# AMPLIACIÓN A ESTUDIO DE IMPACTO AMBIENTAL

PROYECTO:  
“BREMEN PENONOME”

PROMOTOR:  
TRANSPORTAK, S.A.

**INFORMACIÓN SOLICITADA**  
**ESTUDIO DE IMPACTO AMBIENTAL**  
**CATEGORÍA I**

**RESPUESTA PREGUNTA 10- CROQUIS DE DISTANCIA DEL  
PROYECTO A LA QUEBRADA**

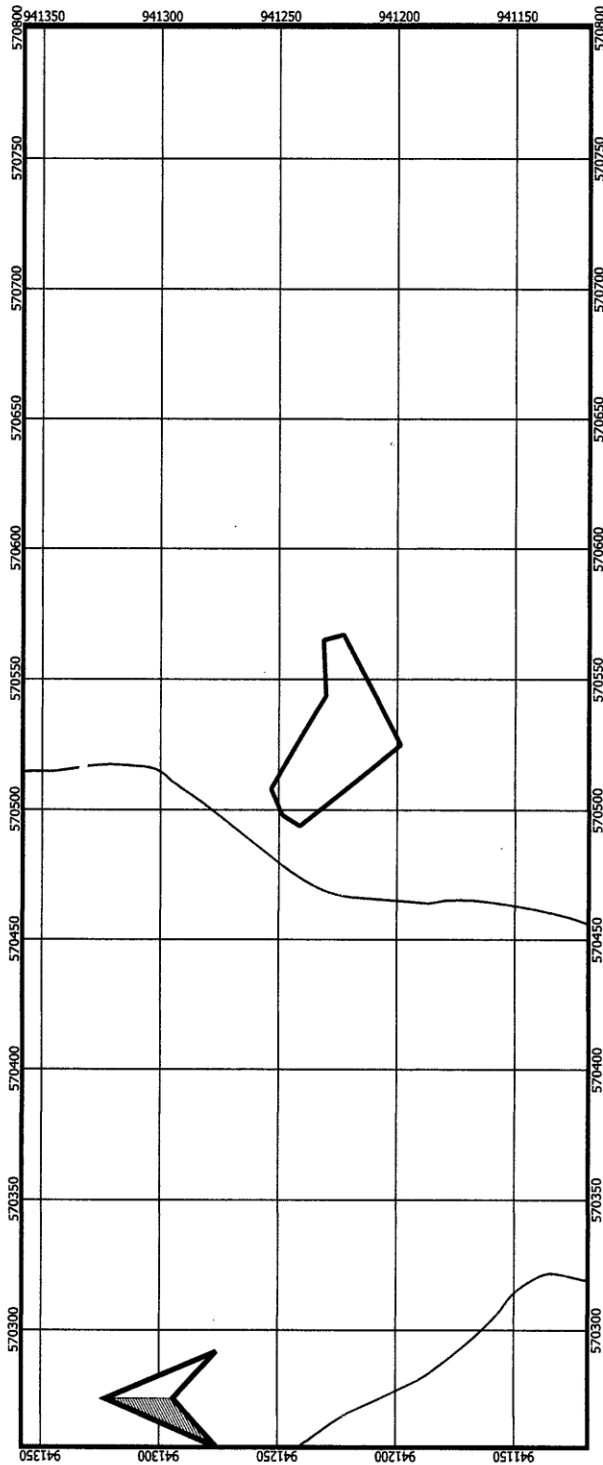
10. Corregir croquis presentado en la página 150 ya que en el mismo no se evidencia la distancia a la cual iniciarán los trabajos de la fuente hídrica (quebrada). El promotor debe cumplir con lo dispuesto en la Ley N° 1 del 3 de febrero de 1994 (Ley Forestal) referente a la protección de la cobertura boscosa en las orillas de los ríos, quebradas, nacimientos de agua existentes en el área del proyecto.

Se adjunta plano con la corrección de dichas distancias.

NOTA: EL ÁREA DEL PROYECTO TIENE UNA DISTANCIA A LA QUEBRADA SIN NOMBRE DE APROXIMADAMENTE ENTRE LOS 24 Y 30 METROS, RESPETANDO EN TOD MOMENTO EL BOSQUE DE GALERIA.
